SERVICE INFO – INA 0083

Устранение шумов

в приводе навесных агрегатов Ford Transit

Производитель: Ford
 Модель: Transit
 Годы выпуска: 2000 – 2007
 Двигатель: 2.0 D
 Арт. номер: 535 0223 10

Рисунок 1: Замена цельного шкива на шкив генератора с обгонной муфтой

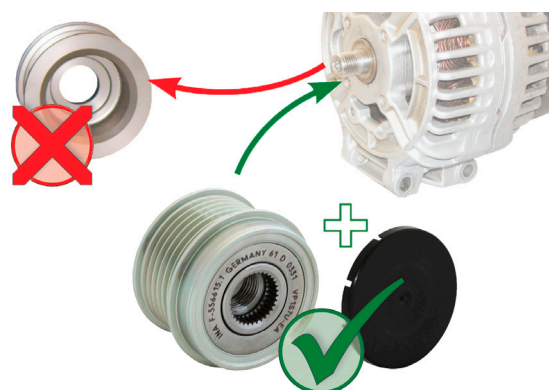
Из-за сильных крутильных колебаний, в приводе вспомогательного оборудования может появиться шум на автомобилях с цельным шкивом генератора.

В качестве решения данной проблемы, Schaeffler Automotive Aftermarket предлагает шкив генератора с обгонной муфтой для этих автомобилей. Его применение значительно сокращает крутильные колебания в приводе вспомогательного оборудования, что, в свою очередь, снижает шумность узла.

Schaeffler Automotive Aftermarket рекомендует применять на указанных автомобилях шкив 535 0223 10.
